**HACIENDA SANTA MÓNICA, S.A**

**PROYECTO: BUENAVENTURA OESTE FASE 2.**

**RESPUESTA A PRIMERA AMPLIACIÓN DE INFORMACIÓN  
SOLICITADA MEDIANTE EL OFICIO DEIA-DEEIA-AC-0079-2704-2023.**

**JUNIO, 2023.**

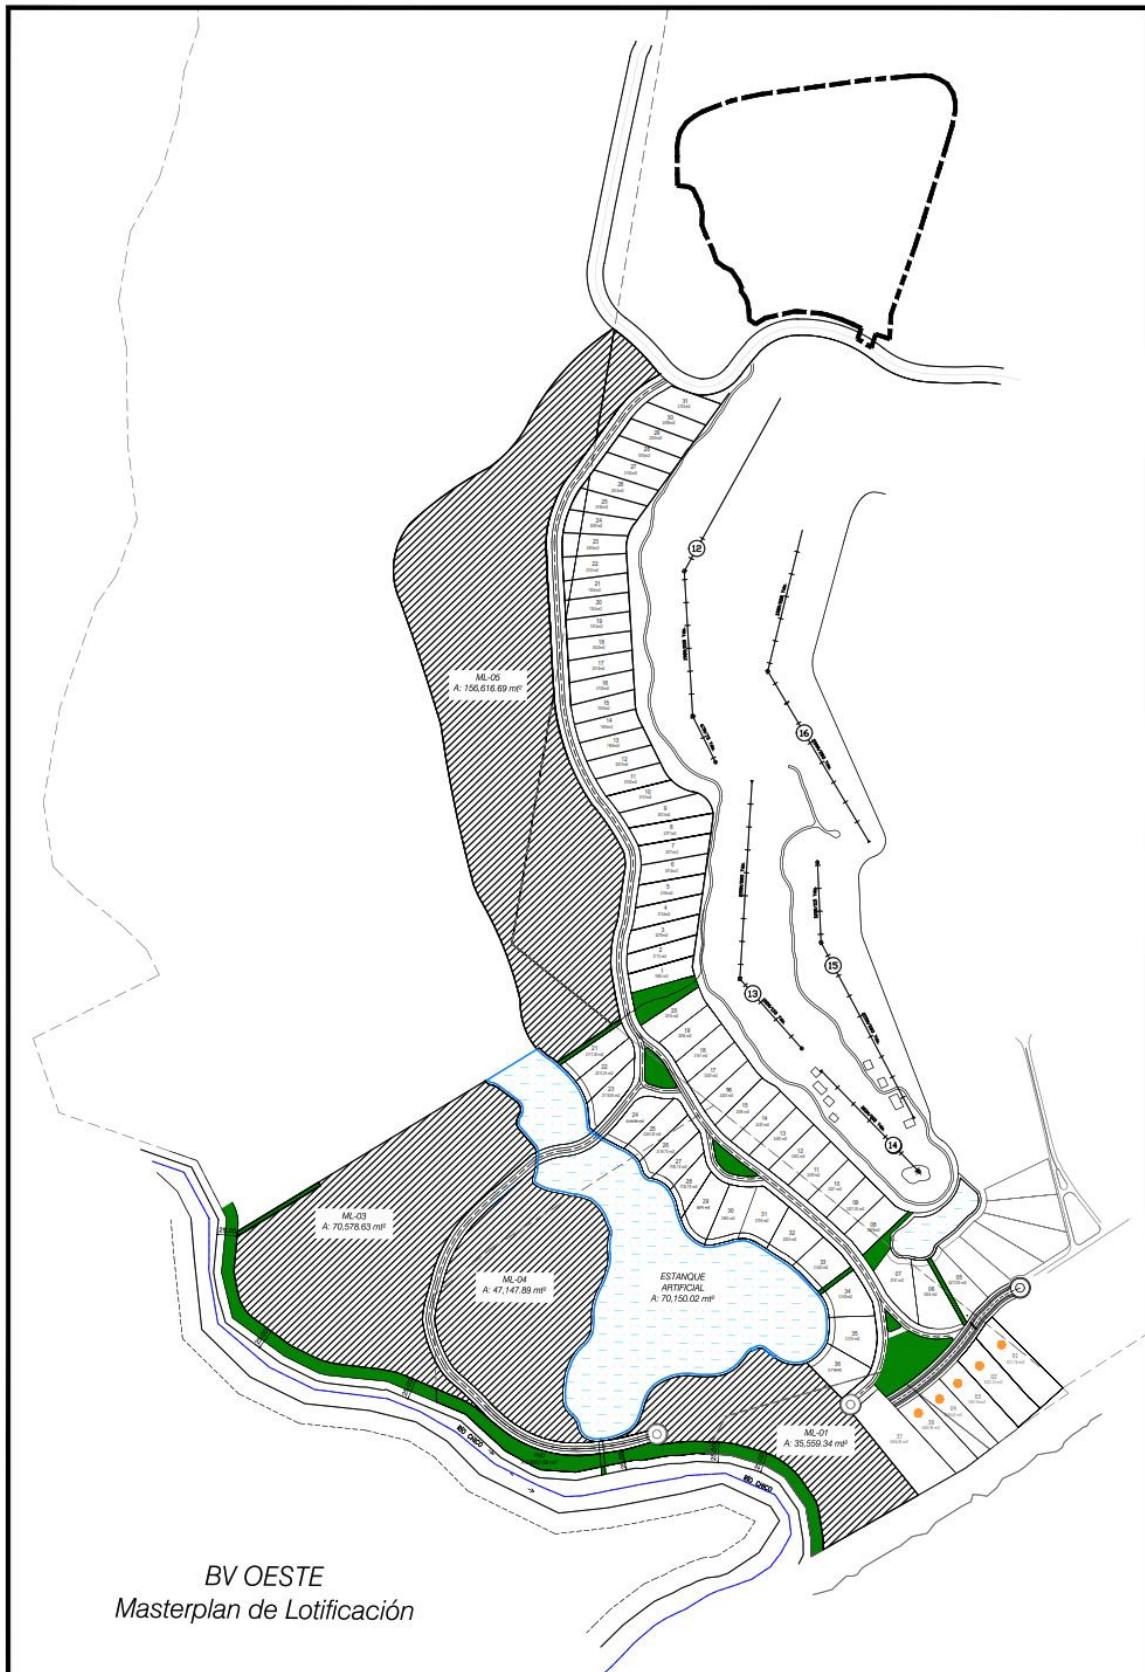
- c. Presentar coordenadas del alineamiento de los cuerpos hídricos ((Río Chico y la Quebradas sin Nombre).
- d. Presentar el plano del anteproyecto con la nueva distribución de los lotes integrando los cuerpos hídricos con su correspondiente servidumbre, en concordancia con lo establecido en el Artículo 23 de la Ley 1 de 3 de febrero de 1994 Forestal y Decreto Ejecutivo 55 de 1973 por el cual se Reglamentan las Servidumbres en Materia de Aguas su capítulo I, artículo 5.

d. Se aporta plano de anteproyecto de la lotificación integrando la fuente hídrica.

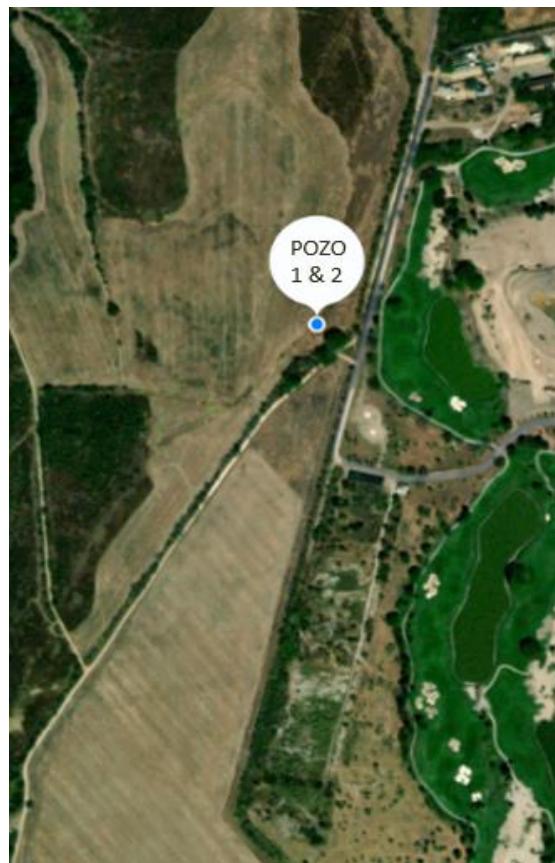
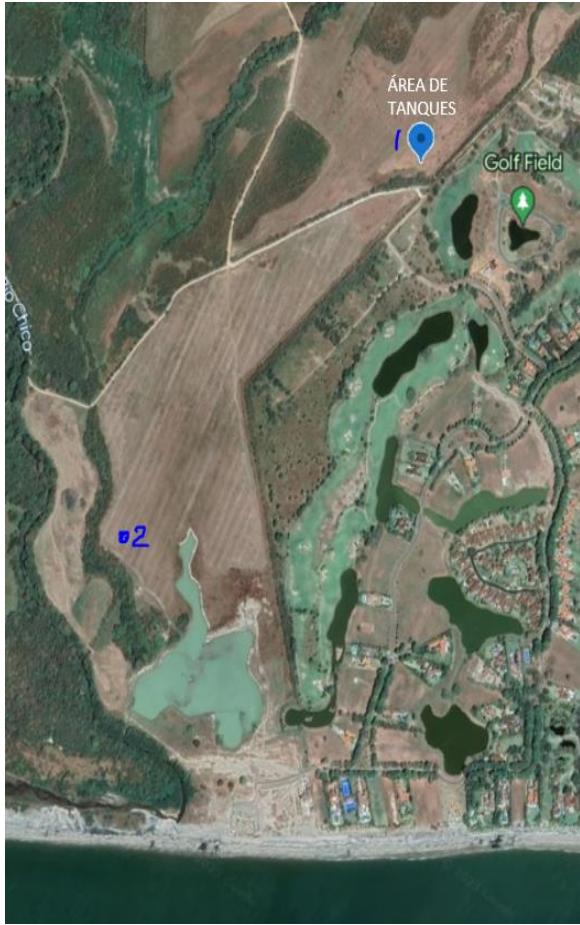
- a. Indicar la cantidad de pozos a utilizar, con sus respectivas coordenadas del área propuesta.
- b. Indicar cuál será el tratamiento previo que se utilizará para potabilizar el agua de los pozos.
- c. Indicar si el proyecto tendrá tanque de almacenamiento y cuánto será su capacidad, en caso de tener el tanque presentar coordenadas UTM, con DATUM del área del tanque. En caso de que se ubiquen fuera del área propuesta para el proyecto, deberá presentar Registro(s) Público(s) de otras fincas, autorizaciones y copia de la cédula del dueño; ambos documentos debidamente notariados. En caso de que el dueño sea persona jurídica, deberá presentar Registro Público de la Sociedad.

- a. Se proponen la exploración y perforación de dos (2) pozos en la zona marcada en con las coordenadas que se enuncian en la siguiente página:

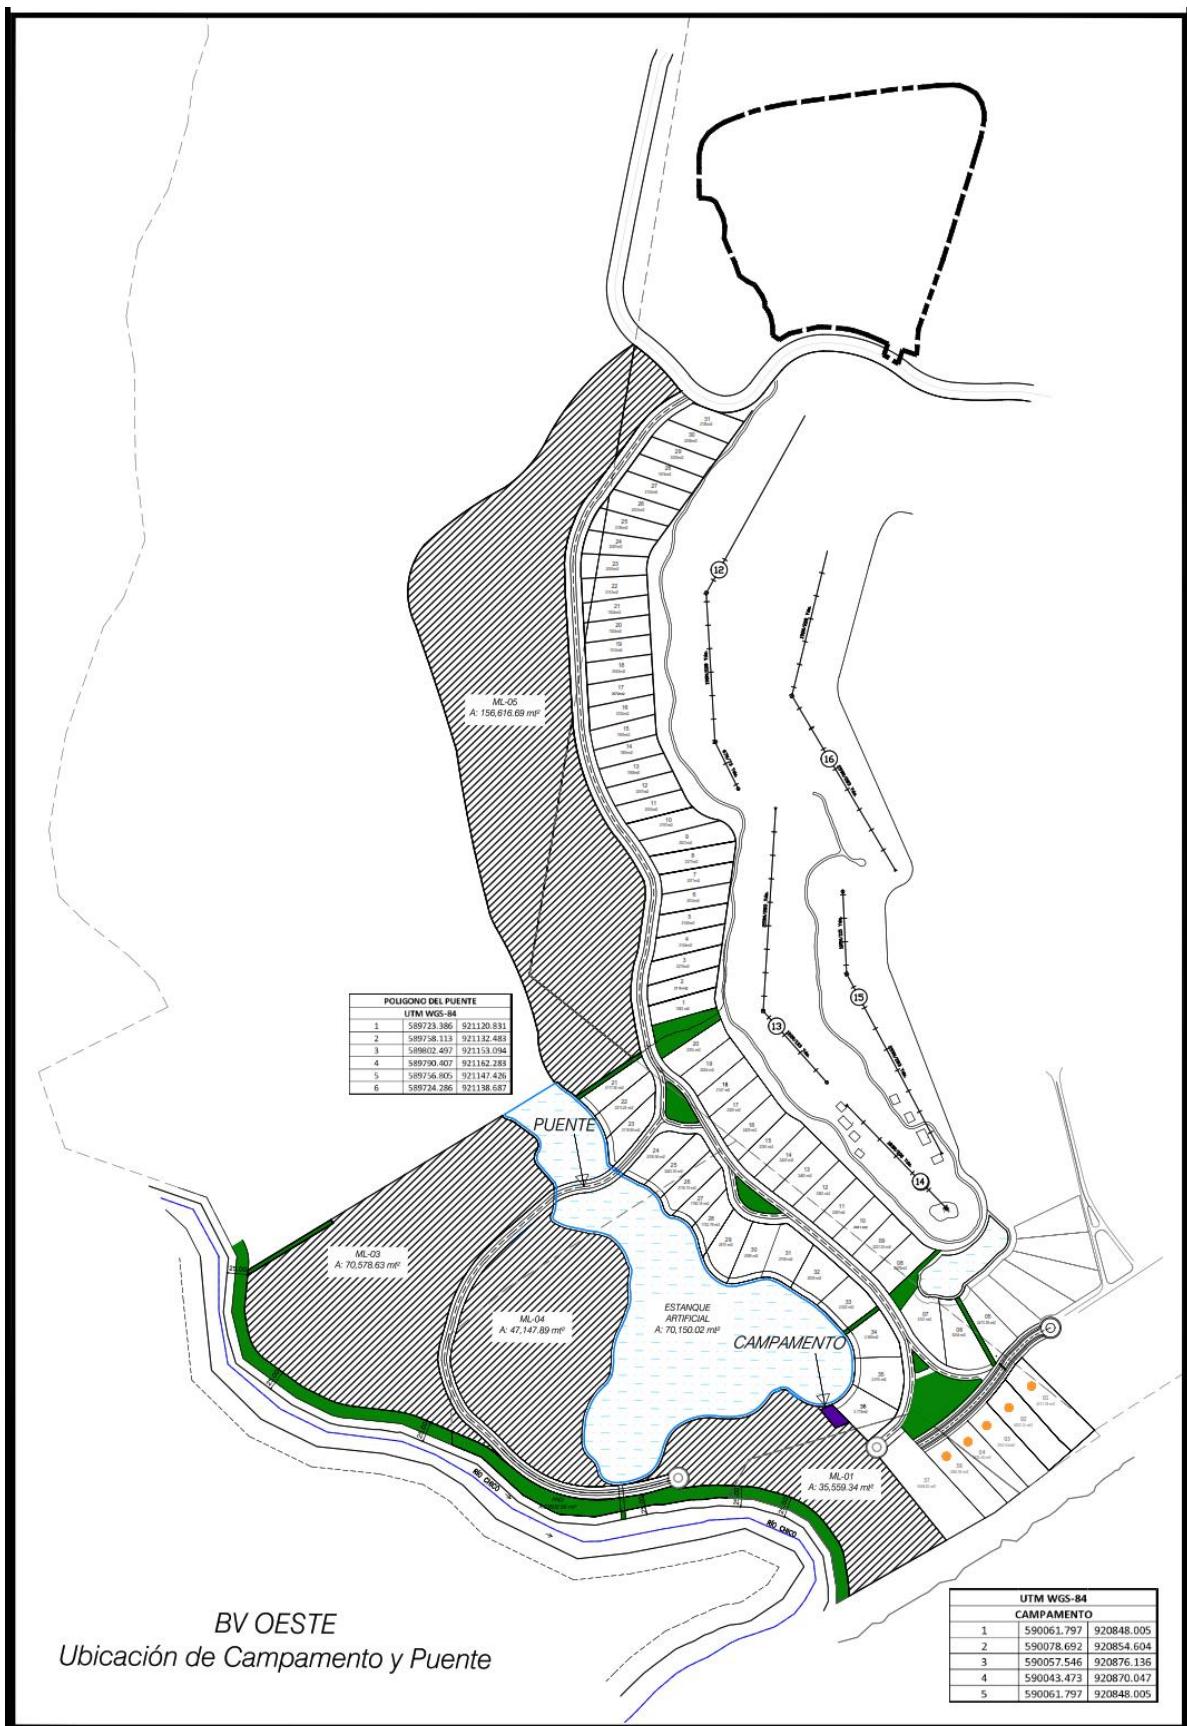
- a. Dimesión del estanque y el tamaño de la isla artificial que proponen dentro del mismo.

- b. Coordenadas de ubicación de los puentes a construir.

- a. En los acápite a., b. y d. de la pregunta No 11 se presentan los planos de la lotificación actualizados del Proyecto, en los cuales se puede visualizar que no llevará a cabo la isla artificial.

La dimensión del estanque artificial será de 70,150.02 mts 2.

- b. Se aclara que se va construir solo un (1) puente, y se aportan las coordenadas del mismo a continuación y un plano en donde se puede observar mejor esta obra:
